大型廃棄物保管庫の揚重設備及び架台設置に係る実施計画の変更について

2020年09月25日（第3回面談）

東京電力ホールディングス株式会社

3. 大型廃棄物保管庫設置に係る実施計画の変更申請

【大型廃棄物保管庫の使用済吸着塔格納配置計画】

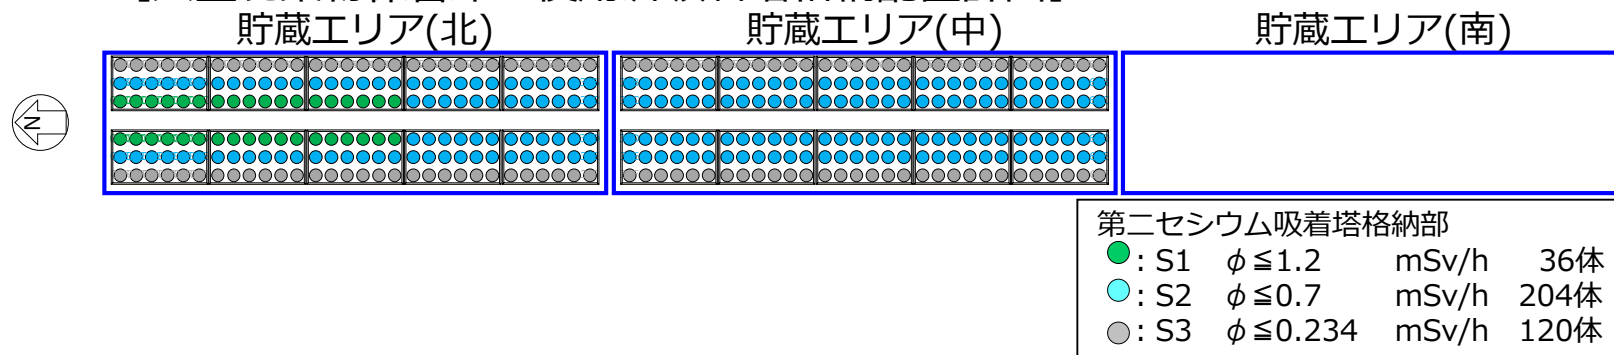
- 今回の申請内容は、使用済吸着塔格納配置計画に示した線量区分毎のSARRY保管数は、各線量区分の既認可評価モデルの範囲内である。

部材応力最大位置

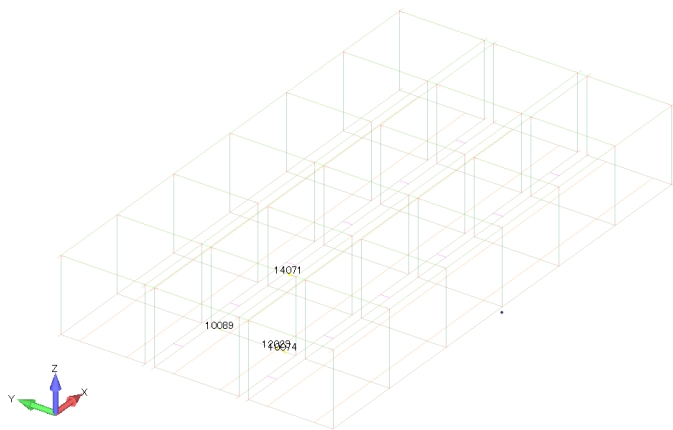
➤ 解析結果 (部材応力評価)

- 部材応力評価の結果、許容応力以下であることを確認。

評価項目	要素番号	使用部位	寸法	応力値 [N/mm ²]	許容応力 [N/mm ²]	評価
引張	12023	吸着塔受けはり	H200×200×8×12	4.98	243	OK
せん断	10074	吸着塔受けはり	H200×200×8×12	44.34	140	OK
圧縮	14071	上部はり	□200×200×12	0.62	237	OK
曲げ	10074	吸着塔受けはり	H200×200×8×12	40.34	243	OK
				計算値	許容値	
組合せ (引張と曲げ)	10089	吸着塔受けはり	H200×200×8×12	0.17	1.0	OK
	10074	吸着塔受けはり	H200×200×8×12	0.17	1.0	OK
組合せ (圧縮と曲げ)	10074	吸着塔受けはり	H200×200×8×12	0.17	1.0	OK
	10074	吸着塔受けはり	H200×200×8×12	0.17	1.0	OK

部材応力最大位置

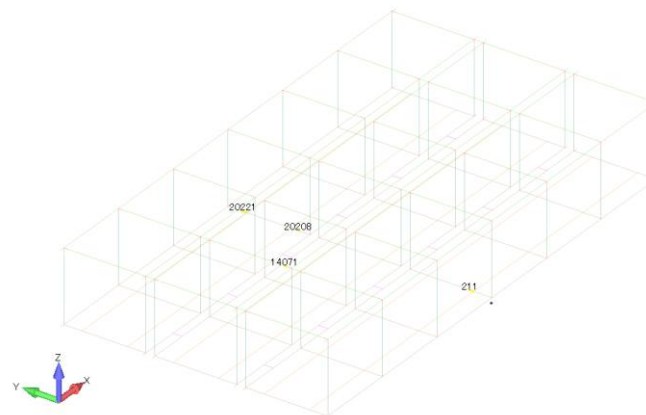
評価項目	要素番号	使用部位	寸法	応力値 [N/mm ²]	許容応力 [N/mm ²]	評価
引張	20208	吸着塔受けはり	H200×200×8×12	10.82	243	OK
せん断	20208	吸着塔受けはり	H200×200×8×12	79.05	140	OK
圧縮	14071	上部はり	□200×200×12	0.62	237	OK
曲げ	20221	吸着塔受けはり	H200×200×8×12	78.88	243	OK
				計算値	許容値	
組合せ (引張と曲げ)	20221	吸着塔受けはり	H200×200×8×12	0.37	1.0	OK
	211	吸着塔受けはり	H200×200×8×12	0.32	1.0	OK
組合せ (圧縮と曲げ)	20221	吸着塔受けはり	H200×200×8×12	0.33	1.0	OK
	211	吸着塔受けはり	H200×200×8×12	0.32	1.0	OK

接続ボルト応力最大位置
(解析モデル(吸着塔保管状態))

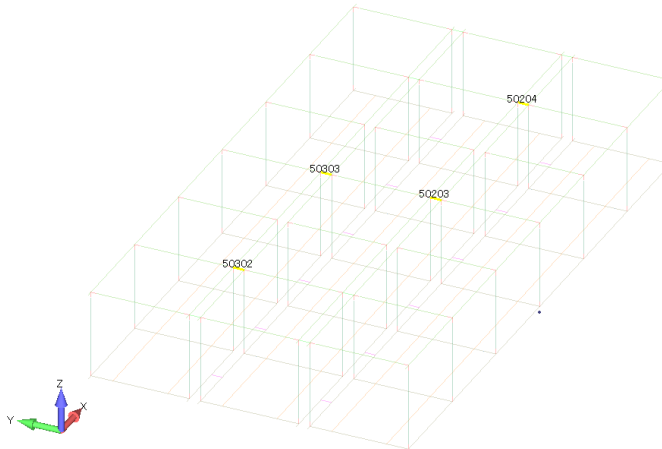
➤ 解析結果（接続ボルト応力評価）

- 接続ボルト応力評価の結果，吸着塔保管を模擬した状態でのモデルにおいて，許容応力以下であることを確認。

地震	地震組合せ	評価項目	要素番号	応力値 [N/mm ²]	許容応力 [N/mm ²]	評価
1/2Sd	自重+水平	せん断	50204	0.28	140	OK
	EW(X)+鉛直Z	引張	50302	0.46	243	OK
	自重+水平	せん断	50203	5.11	140	OK
	NS(Y)+鉛直Z	引張	50303	0.57	243	OK

【参考】クレーンレール基礎ボルト浮上り荷重負担範囲

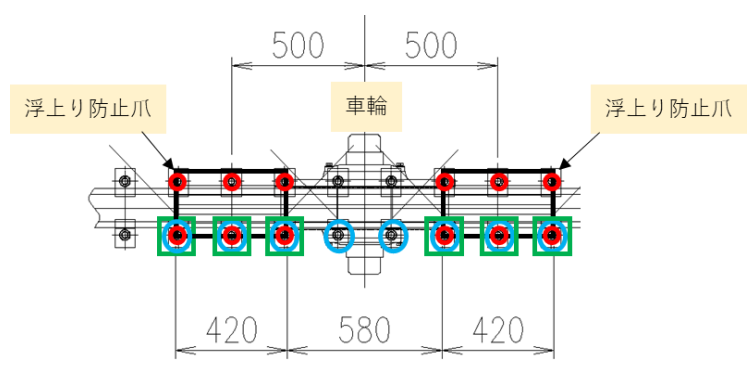
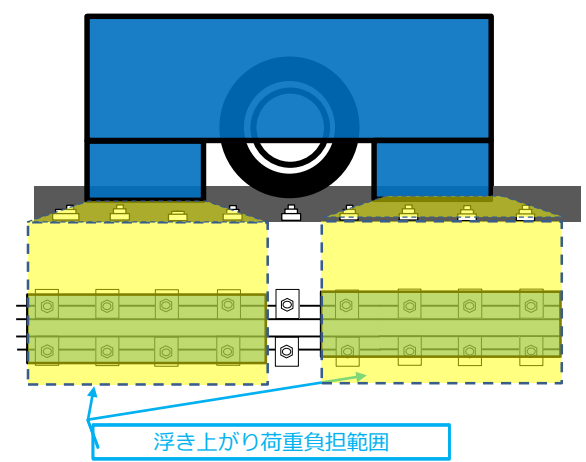
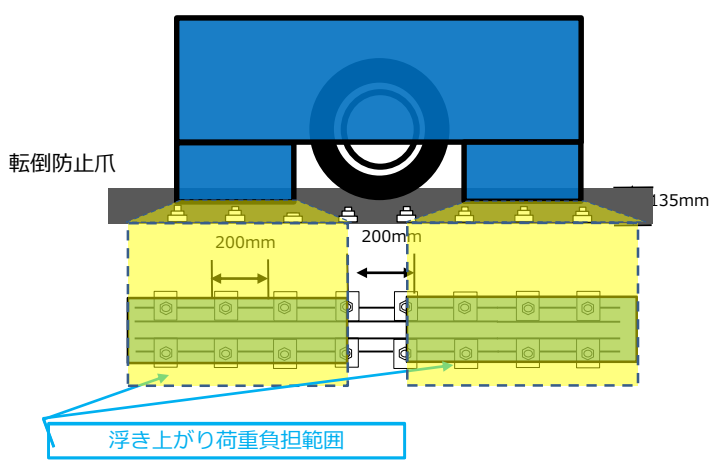
- 浮上がり荷重は、転倒防止爪を中心に下図のように走行レールを持ち上げるように伝わるため、荷重をうける走行レール固定ボルトは下図に示す範囲と考え、保守的に12本で評価した。

転倒防止爪がボルト上にある場合に荷重を受ける固定ボルトは12本

転倒防止爪がボルトとボルトの間にある場合に荷重を受ける固定ボルトは16本

■ 計算モデル

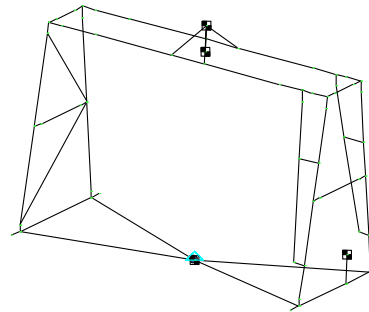
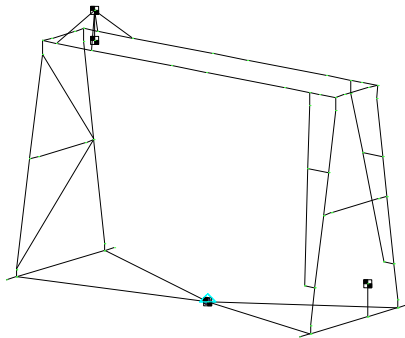
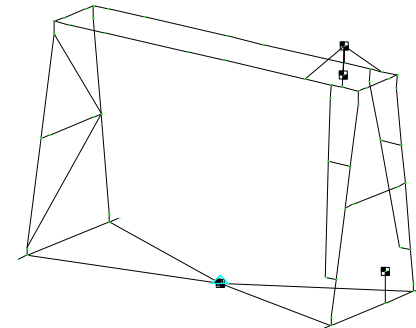
大型廃棄物保管庫クレーンをトロリ位置よりモデル化
